まとめ資料比較表 [有効性評価 2.2 高圧注水・減圧機能喪失]

柏崎刈羽原子力発電所 6/7号炉 (2017.12.20版)	東海第二発電所 (2018.9.12版)	島根原子力発電所 2号炉	備考
<p>2.2 高圧注水・減圧機能喪失</p> <p>2.2.1 事故シーケンスグループの特徴、炉心損傷防止対策</p> <p>(1) 事故シーケンスグループ内の事故シーケンス</p> <p>事故シーケンスグループ「高圧注水・減圧機能喪失」に含まれる事故シーケンスは、「1.2 評価対象の整理及び評価項目の設定」に示すとおり、①「<u>過渡事象＋高圧注水失敗＋原子炉減圧失敗</u>」、②「<u>過渡事象＋SRV 再閉失敗＋高圧注水失敗＋原子炉減圧失敗</u>」、③「<u>通常停止＋高圧注水失敗＋原子炉減圧失敗</u>」、④「<u>通常停止＋SRV 再閉失敗＋高圧注水失敗＋原子炉減圧失敗</u>」、⑤「<u>サポート系喪失＋高圧注水失敗＋原子炉減圧失敗</u>」及び⑥「<u>サポート系喪失＋SRV 再閉失敗＋高圧注水失敗＋原子炉減圧失敗</u>」である。</p> <p>(2) 事故シーケンスグループの特徴及び炉心損傷防止対策の基本的考え方</p> <p>事故シーケンスグループ「高圧注水・減圧機能喪失」では、運転時の異常な過渡変化又は設計基準事故（LOCA を除く）の発生後、高圧注水機能が喪失し、かつ、原子炉減圧機能（自動減圧機能）が喪失することを想定する。このため、原子炉注水ができず、逃がし安全弁による圧力制御（逃がし弁機能）に伴う蒸気流出により原子炉圧力容器内の保有水量が減少し、原子炉水位が低下することから、緩和措置がとられない場合には、原子炉水位の低下により炉心が露出し、炉心損傷に至る。</p> <p>本事故シーケンスグループは、原子炉が減圧できず高圧のまま炉心損傷に至る事故シーケンスグループである。このため、重大事故等対策の有効性評価には、高圧注水機能又は原子炉減圧機能に対する重大事故等対処設備に期待することが考えられる。</p> <p>ここで、高圧注水・減圧機能喪失が生じた際の状況を想定すると、事象発生後、重大事故等対処設備によって高圧注水を実施して炉心損傷を防止する場合よりも、高圧注水に期待せず、設計基準事故対処設備による原子炉減圧にも失敗した後に、重大事故等対処設備によって原子炉を減圧し、低圧注水に移行して炉心損傷を防止する場合の方が、原子炉の減圧により原子炉圧力容器内の保有水量が減少し、原子炉水位がより早く低下することから、事故対応として厳しいと考えら</p>	<p>2.2 高圧注水・減圧機能喪失</p> <p>2.2.1 事故シーケンスグループの特徴、炉心損傷防止対策</p> <p>(1) 事故シーケンスグループ内の事故シーケンス</p> <p>事

図1 RCIC系統概要図 (サブプレッション・チェンバを水源とした場合)

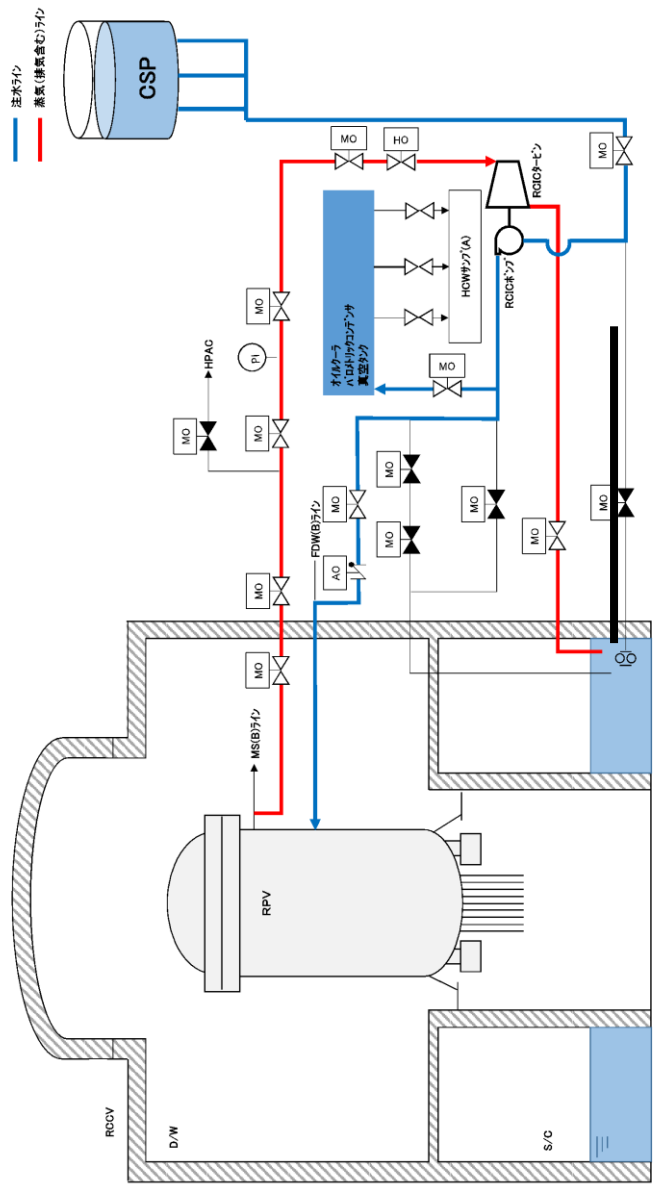
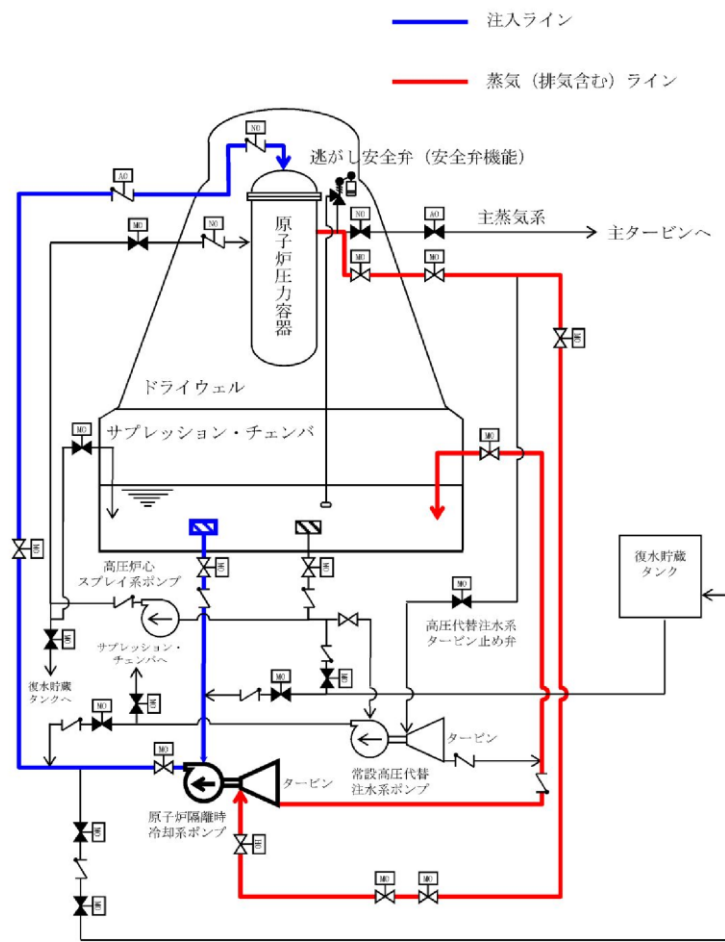
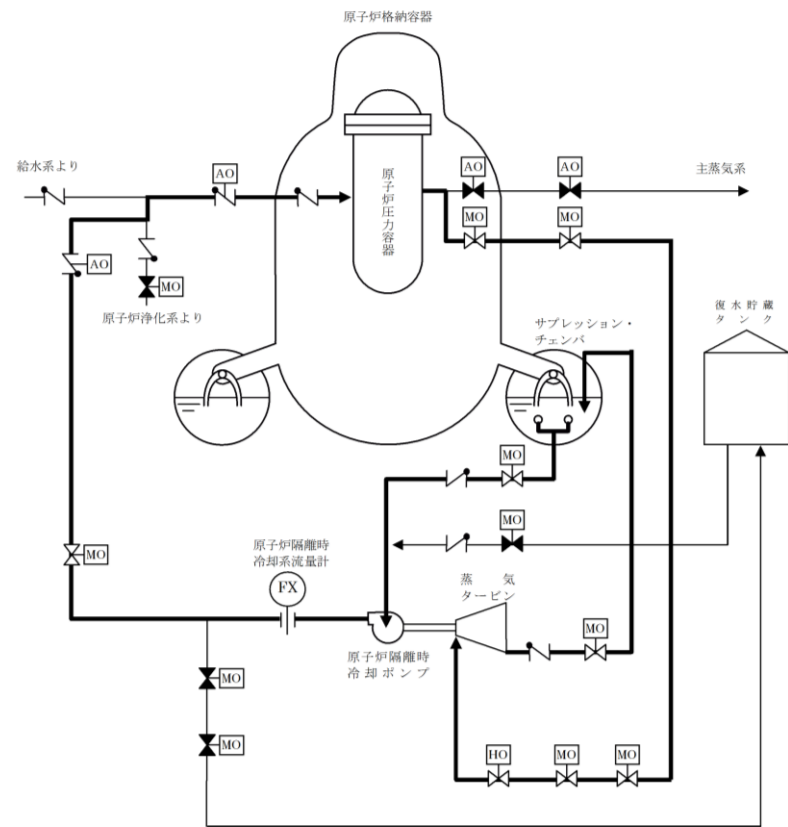
・設備設計の相違
【柏崎 6/7, 東海第二】
